砂防指定地内河川日南川通常砂防工事における 設計不備への対応について

1 要旨

北部建設事務所発注の「砂防指定地内河川 日南川 通常砂防工事」（三次市三良坂町）の床固工について、構造物の設置後設計の誤りが判明し、取壊し及び再構築が必要となったため、原因と対応について報告する。

■取壊し及び再構築範囲

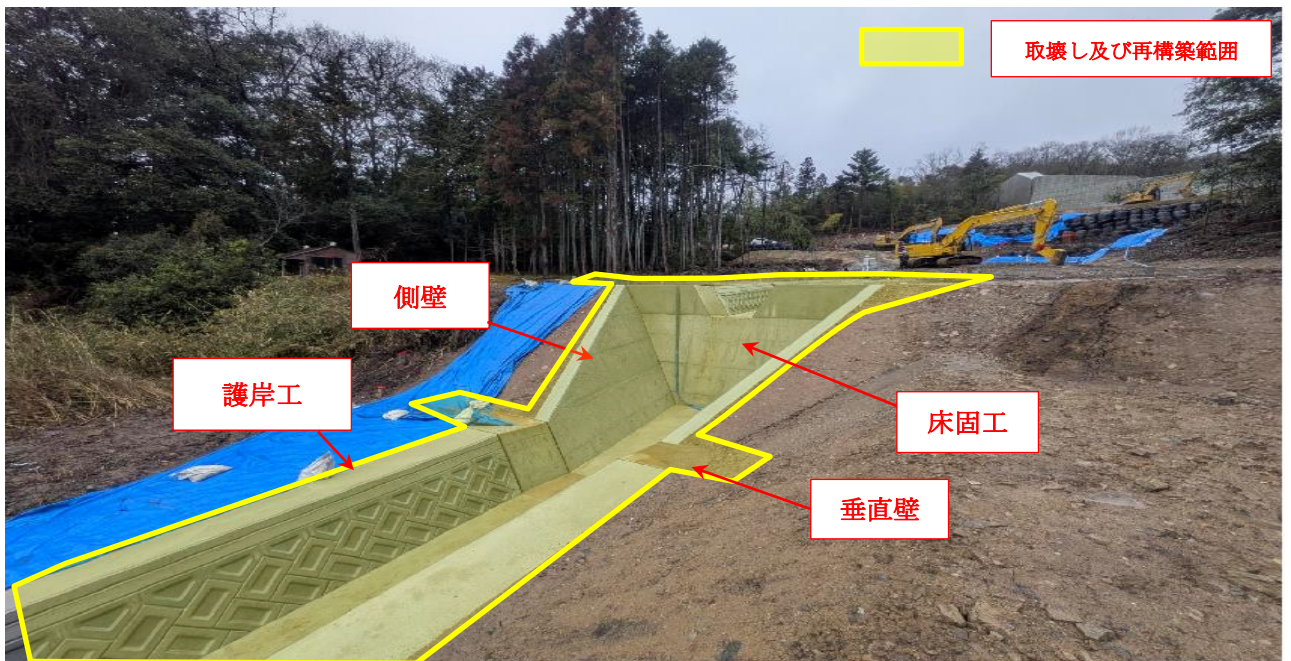
床固工の水通しの断面の算出に必要な越流水深（設計水深）は、堰堤部と溪流保全工部で、算出する条件が異なる。当該箇所では、堰堤部の越流水深が0.2m、溪流保全工部は0.4mを適用すべきところを、受注者（設計書）において、溪流保全工部に堰堤部の越流水深を誤って適用し、その結果、4号床固工が砂防技術指針の基準を満足していなかった。（別紙参照）

- 越流水深が高くなることにより、落水水 ($H1$ (有効落差) + h (越流水深)) の衝突エネルギーが増大し、構造が変更 (L (水叩き長)、 t (水叩厚)) となる。
- 水叩き長と水叩厚の変更により、垂直壁が下流側に移動するとともに、床固工・側壁の根入れが深くなり、4号床固工等の取壊し及び再構築が必要となる。

今後、修正設計成果品により、速やかに取壊し及び再構築の工事に着手する。
